DOCUMENTO REFUNDIDO – CORRECCIÓN DE ERRORES

POM DE VALDEPEÑAS

REFUNDIDO DEL PLAN DE ORDENACIÓN MUNICIPAL DE
VALDEPEÑAS

Ilustración 88. Extracto del plano "OE1-8"

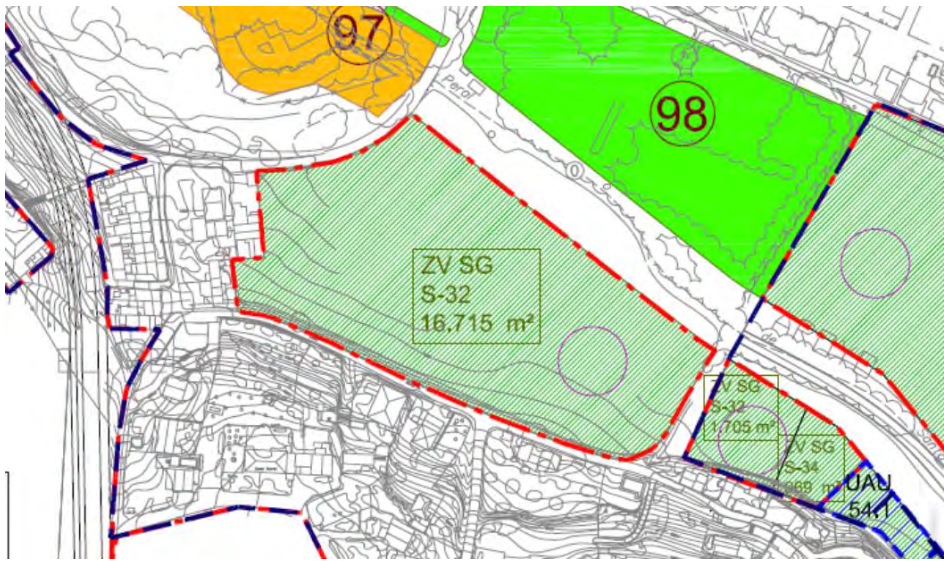
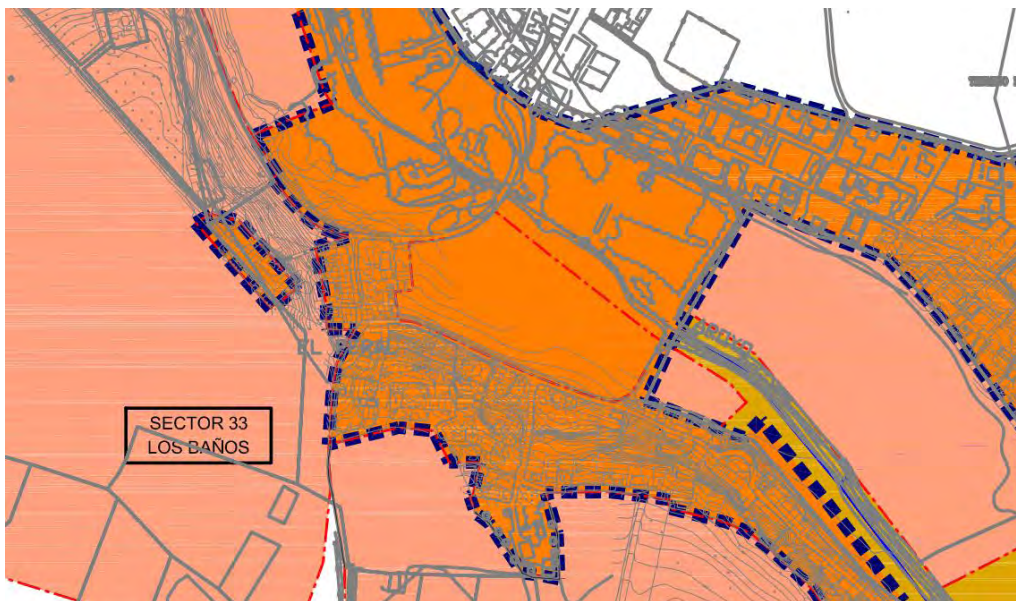
- El Sistema General del Sector S-32, aparece tramado como Suelo Urbano en el plano OE1-8, de la serie de clasificación, cuando debería ser suelo urbanizable por pertenecer al sector de suelo urbanizable S-32.
- Según el artículo 5 de la Normativa del POM, prima el texto sobre el dibujo, por lo que se considera un error del plano.
